Informações urgentes sobre segurança

Jena, 22.04.2024

Re: É necessário substituir o anel O-ring da MultiCut Blade 400 e da MultiCut Blade 350

Figura 4

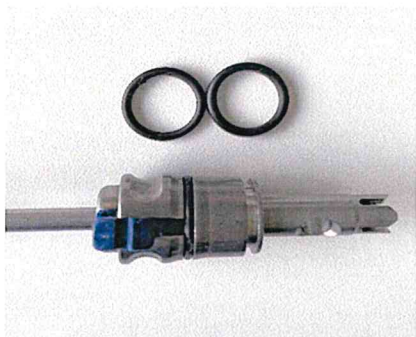
2. Instale o novo anel O-ring mais grosso na ranhura. Certifique-se de que o anel se encaixe firmemente no lugar dentro da ranhura (Figura 4 e Figura 5).

O anel O-ring responsável pela vedação (2 mm) deve ser substituído por outro (2,2 mm). Isso pode ser feito com muita facilidade pelo usuário ou distribuidor, não é necessário um técnico. Instruções detalhadas podem ser encontradas abaixo.
